Keuringsverslag van een elektrische laagspanning- en zeer lage spanningsinstallatie

NIET CONFORM

Straatnaam	Sleutelstraat
Huisnummer	21
Busnummer	
Postcode	2000
Gemeente	ANTWERPEN
Land	België

Aard onderzoek: Controlebezoek van een oude huishoudelijke elektrische installatie van een wooneenheid bij verkoop op vraag van de verkoper volgens (KB 08/09/2019) - AREI Boek 1- 8.4.2. en 8.2.1. en 4.2.4.3.

Afbeelding schakel- en verdeelbord:

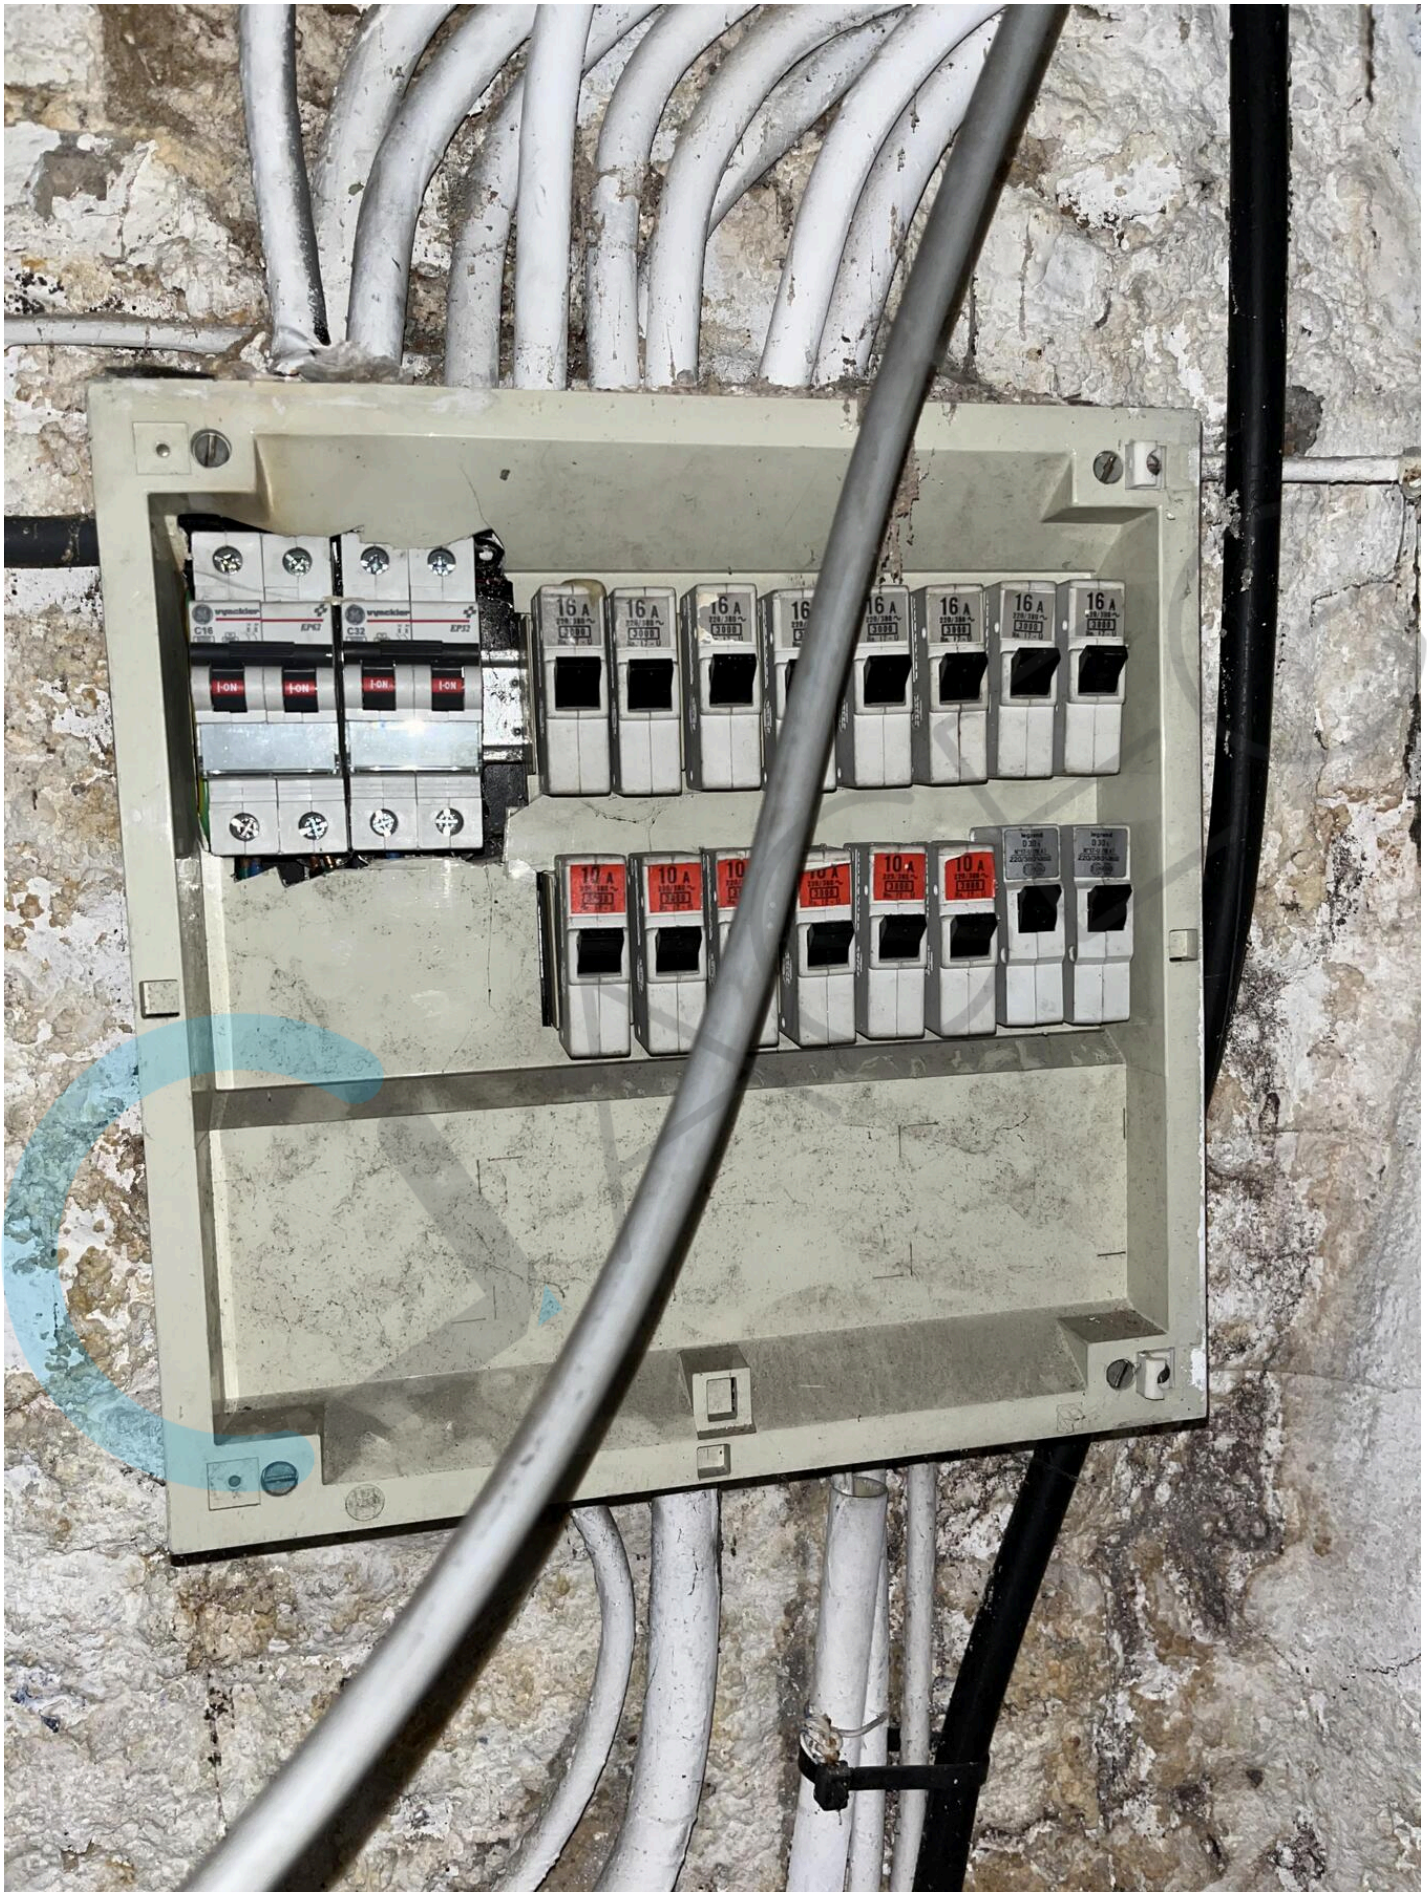
I2.03 De continuïteit van equipotentiaalverbindingen en/of beschermingsgeleiders zijn niet gewaarborgd. (Boek 1 Onderafdeling 5.3.5.3.G. en 5.4.3.5)

I3.08 Een demonteerbaar aansluitstuk (aardingsonderbreker) moet steeds gemakkelijk bereikbaar zijn. (Boek 1 Onderafdeling 5.1.5.1. en 5.4.3.5.)

I5.01 De aanduiding van de stroomkringen en/of apparatuur, aansluitklemmen, enz dient aangebracht of vervolledigd te worden. (Boek 1 Onderafdeling 3.1.3.1. en 3.1.3.3.A. en 5.1.6.1)

I5.06 De deur en/of afschermplaat van het schakelbord dient (terug)geplaatst te worden. Aanraking van onder spanning staande delen mogelijk. (Boek 1 Afdeling 5.1.4. en 5.3.5.1.A. en 4.2.2.3.)

I5.08 Beschadigd en gebroken materiaal dient vervangen of hersteld te worden. De beschermingsgraad van het verdeelbord tegen rechstreekse aanraking is onvoldoende. (niet tenminste IPXX-B) (Boek 1 Onderafdeling 4.2.2.3.)

I5.10 De genaakbare, naakte onder spanning staande delen zijn onvoldoende afgeschermd. (Boek 1 Afdeling 5.1.4. en 4.2.2.3.)

I5.11 Niet gebruikte invoeringen van het verdeelbord zijn niet correct of onvoldoende afgedicht. (Boek 1 Afdeling 5.1.4. en 4.2.2.3.)

I6.02 Een algemene differentieelstroombeschermingsinrichting met een nominale stroom (In) van minstens 40A en een gevoeligheid van maximum 300mA is niet geplaatst. (Boek 1 Onderafdeling 4.2.4.3. en 5.3.5.3.a.)

I6.04 Een differentieelstroombeschermingsinrichting met een gevoeligheid van 30mA is te plaatsen voor installaties van badkamer, wasmachine, vaatwas, droogkast en/of gelijkaardige toestellen. Deze dient ondergeschikt te zijn aan de hoofddifferentieelstroombeschermingsinrichting (Boek 1 Onderafdeling 7.1.4.3. en 4.2.4.3.)

I6.09 Er is geen bescherming door een differentieelstroombeschermingsinrichting met een gevoeligheid van max. 30mA voorzien voor contacdozen zonder aardpen. (boek 1 afdeling 8.2.1 punt 6)

I7.01 De smeltzekeringhouders of houders van kleine vermogensschakelaars met pennen met een sectie kleiner dan 10mm2 zijn niet voorzien van kalibreerelementen. (Boek 1 Onderafdeling 5.3.5.5.A.)
